Sehr geehrter Kunde

Ende 2014, nach einem Entwicklungs- und Testprogramm, hat BRP-Rotax die neue Evo Motoren eingeführt. Nebst grundsätzlich positiven Rückmeldungen der Kunden, haben wir jedoch auch verschiedene Reklamationen über Fehler bei Komponenten und einer instabilen Funktionsweise des Motors erhalten.

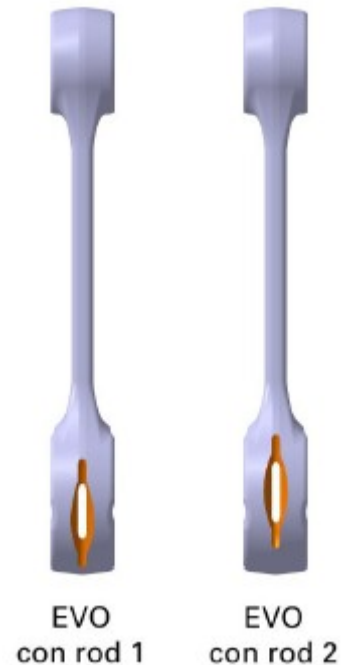
Mit dem Start der Rennsaison erreichten uns Berichte über Pleuelschäden des Pleuels evo 1.

Diese Pleuelschäden wurden analysiert und aus diesen Ergebnissen wurde das Design des Pleuels geringfügig modifiziert (= Pleuel evo 2).

Diese Modifikation erhöhte die Lebensdauer signifikant bezugnehmend auf die am Markt aufgetretenen Fehler mit dem Typ Evo 1.

Alle Motoren ab den folgenden Seriennummern sind bereits mit dem Pleuel Typ Evo 2 ausgerüstet:

8398340 (Micro Max evo, Mini Max evo, Junior Max evo, Max evo)

8382455 (Max DD2 evo)

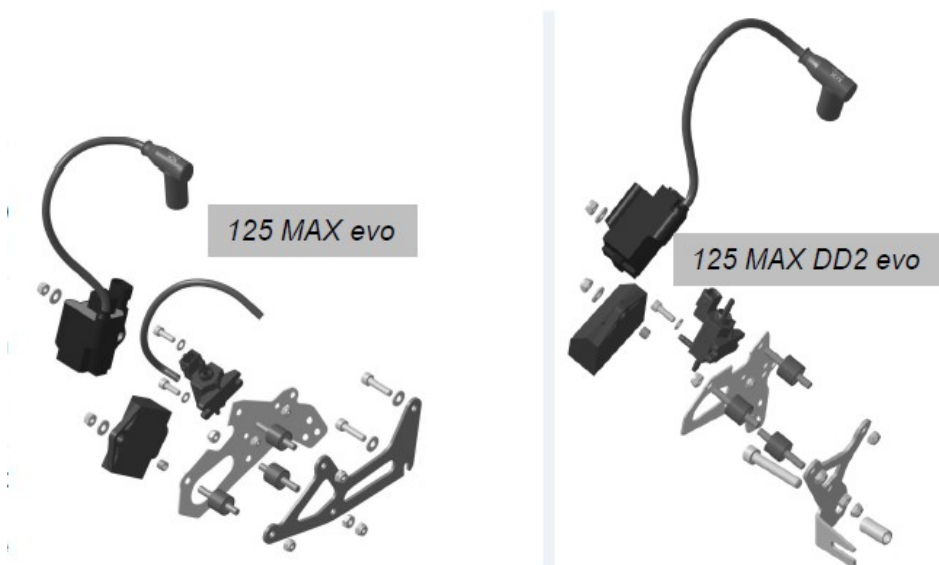
Ein geringeres Vibrationslevel der elektrischen Komponenten (E-Box, Zündung, Magnetventil) hat einen hohen Einfluss auf die Lebensdauer des Kabelbaums.

Um die Vibrationen der elektrischen Komponenten zu minimieren wird BRP-Rotax eine Austauschaktion für den Kabelbaum sowie den Zündungshalter starten.

Der Zündungshalter welcher mit den Evo Motoren oder den Evo Upgrade Kits ausgeliefert wurde, wird durch den neuen Halter ersetzt. (siehe Zeichnung)
